Avis délibéré
de la Mission régionale d'autorité environnementale
Provence-Alpes-Côte d'Azur

sur le projet de parc Rocher Mistral au coeur du domaine du
château à La Barben (13) - 2ème avis

N° MRAe
0003370/A P

Figure 4: Localisation de la mesure d'évitement E1 -Source :
étude d'impact

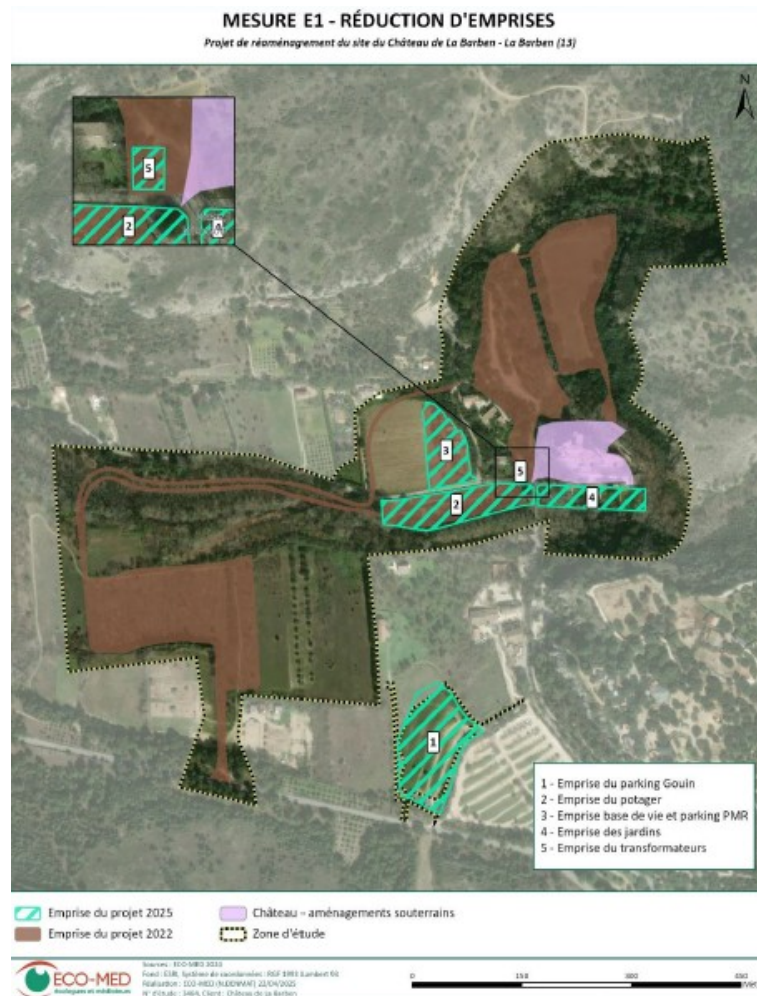
La MRAe constate néanmoins que cette réduction est uniquement spatiale et ne limite pas les impacts fonctionnels liés à l'éclairage, au bruit et à la fréquentation nocturne, qui affectent fortement les chiroptères. Les animations nocturnes sont maintenues, et l'étude d'impact ne procède pas à l'identification d'une trame noire pour arriver à une protection effective des corridors écologiques. Aucune variante de moindre impact n'a été analysée.

De plus, il manque une cartographie précise des secteurs évités, accompagnée d'un engagement formel du maître d'ouvrage à sanctuariser ces zones sur le long terme.

La MRAe recommande la formalisation d'une mesure d'évitement opérationnelle accompagnée d'un engagement du maître d'ouvrage à sanctuariser ces zones sur le long terme, dans le cadre de la demande de dérogation à la législation relative à la protection des espèces qui à ce jour reste à déposer.

Figure 5: Carte des moyens de défense contre l'incendie (source : étude d'impact)

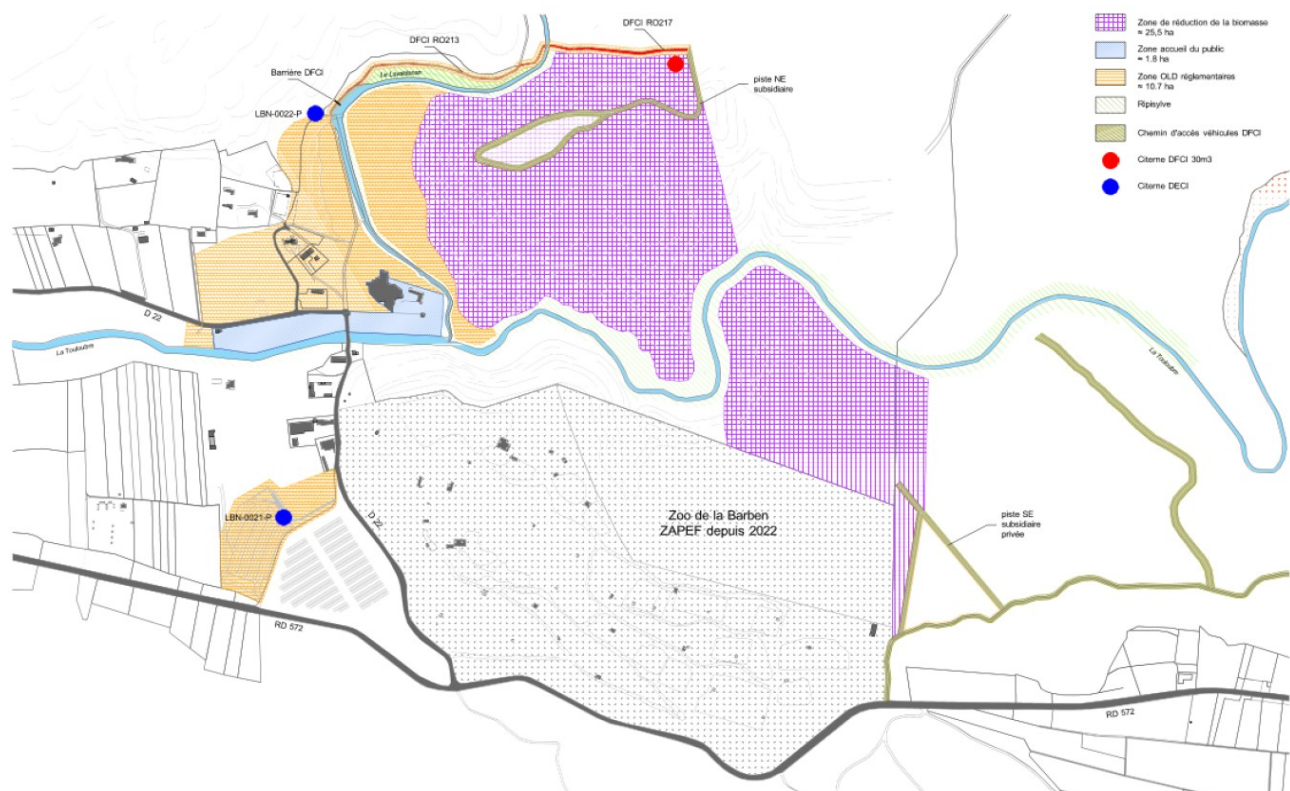
De plus, la MRAe s'interroge sur l'abandon de mesures portant sur la définition d'OLD de type « alvéolaire », étant précisé dans l'étude d'impact que « *les opérations de débroussaillage ont été abandonnées, la mesure n'est donc plus nécessaire* ». Pourtant, ces obligations sont bien mises en œuvre et devront l'être régulièrement afin d'assurer la défendabilité du site contre l'incendie. Il est en effet indiqué dans l'étude d'impact la réalisation d'OLD au nord du château, autour des aménagements réalisés et de ceux concernés par la demande de permis d'aménager, sur une superficie totale de 10,7 ha, ainsi que des opérations de réduction de la biomasse par pâture de chèvres réalisées sur 25,5 ha (cf figure 5).

L'évaluation des impacts résiduels est ainsi à reprendre après prise en compte des incidences causées par la mise en œuvre des OLD, et en tenant compte de la proposition de mesures de réductions adaptées.

Par ailleurs, une partie des parcelles situées au nord du château, identifiées en tant que zone de nidification pour le Rollier d'Europe, est concernée par la mise en œuvre des OLD (cf. Figure 4 au §.1.3 *supra*). Ainsi le niveau d'impact qualifié de faible pour cette espèce n'est pas justifié.

Figure 6: Localisation des habitats d'espèce pour l'avifaune (source : évaluation des incidences Natura 2000)

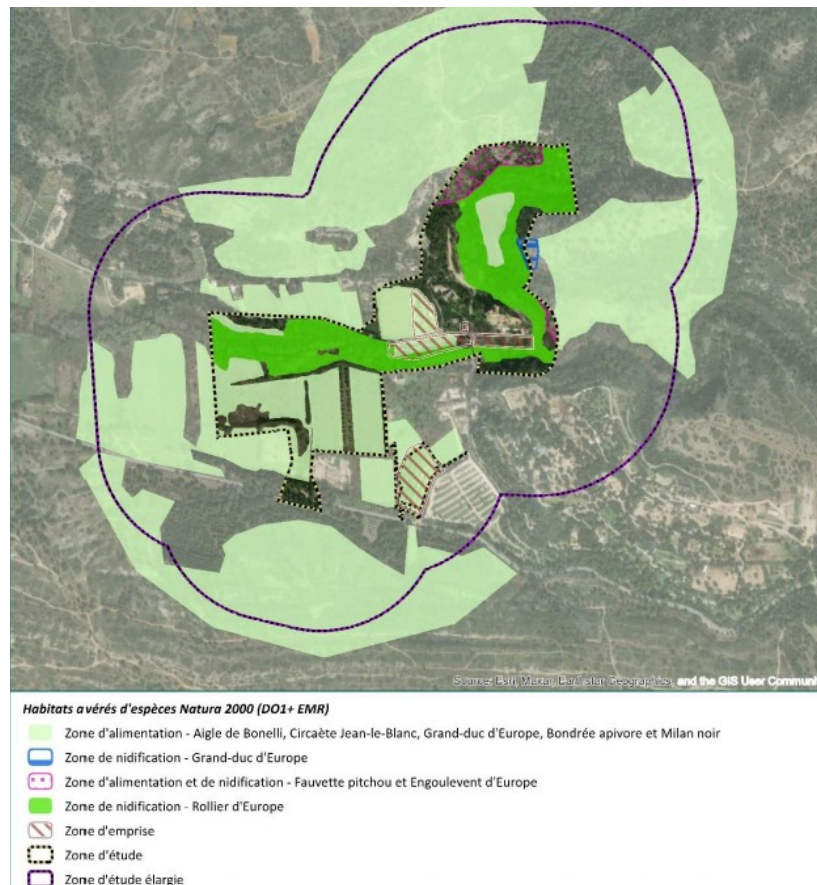
La MRAe ne partage pas la conclusion de l'évaluation des incidences Natura 2000 concernant l'Aigle de Bonelli. L'absence d'incidences significatives sur l'état de conservation de cette espèce n'est pas démontrée, en raison du dérangement induit par le projet (cf § 2.2.1), nécessitant le cas échéant la mise en œuvre des dispositions du VII de l'article L414-4 CE ¹⁰.

Elle rappelle en outre que la zone de nidification du Rollier d'Europe est en partie concernée par la mise en œuvre des OLD (parcelles situées au nord du château).

Par conséquent, l'évaluation des incidences du projet sur le site Natura 2000 doit être reprise en prenant en compte les OLD sur la base d'une analyse qualitative et quantitative des impacts de leur mise en œuvre (surface concernée), afin de conduire le cas échéant à la proposition de mesures de réduction adaptées.

La MRAe recommande de reprendre l'évaluation des incidences du projet sur le site Natura 2000 en prenant notamment en compte les impacts de la mise en œuvre des OLD et de proposer toutes mesures d'évitement et de réduction. Elle recommande de revoir la conclusion de
